Commissione Tecnica di Verifica dell'Impatto Ambientale – VIA e VAS

Parere n. 2044 del 22/04/2016

<p>Progetto: ID_VIP 2941</p>	<p>Verifica di assoggettabilità alla VIA Progetto nodo ferroviario di Milano, sistemazione a PRG della stazione di Milano Lambrate</p>
<p>Proponente:</p>	<p>Italferr S.p.A.</p>

Figure 1-2; Scenario relativo alle attività di movimentazione delle terre, mappe di simulazione in assenza (a sinistra) e in presenza (a destra) della barriera antirumore (Studio Preliminare Ambientale, Relazione Generale NM02-00-R 22-RG-SA 00 001-A, pagg.202,203)

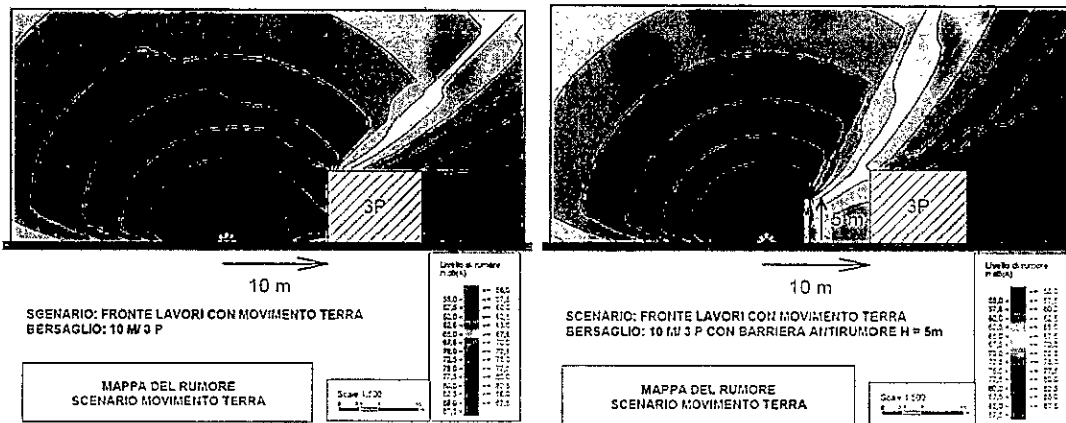
Nel caso dello scenario relativo alle attività di movimentazione delle terre, la ridotta distanza tra ricettori e posizione delle sorgenti sonore simulate ha fatto sì che tale scenario risultasse significativo ai fini dell'impatto acustico e quindi è stata prevista l'installazione di barriere acustiche (Figure 1-2).

Il Proponente afferma che, dato che le fasi di lavorazione più rumorose non comportano impatti a carico dei ricettori residenziali o comunque impatti risolvibili mediante l'applicazione di efficaci misure di mitigazione, a maggior ragione, le altre fasi di lavorazione non risulteranno critiche.
